Réf.: GOPS/SPRS/Etude PC nº 06430124X1005

ETUDE DU SERVICE DEPARTEMENTAL D'INCENDIE ET DE SECOURS

PARC DE PANNEAUX PHOTOVOLTAIQUES AU SOL
64150 LAGOR
Route d'Abidos
PC n° 06430124X1005
URBASOLAR

Voie principale (îlotage) et voie secondaire (desserte au sein d'un îlot)

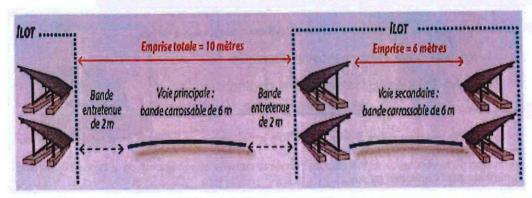
Desserte au sein d'un îlot (si îlotage)

Il est recommandé de diviser le champ photovoltaïque en îlots séparés par des voies principales et secondaires afin d'éviter les risques de propagation et de faciliter l'intervention des secours.

- de permettre à un véhicule d'assistance aux victimes de s'approcher du lieu d'un accident de personne ;
- d'empêcher toute propagation d'un incendie vers l'extérieur du site ;
- de limiter la propagation d'un feu sous panneaux à l'intérieur du site d'un îlot, vers un autre îlot.
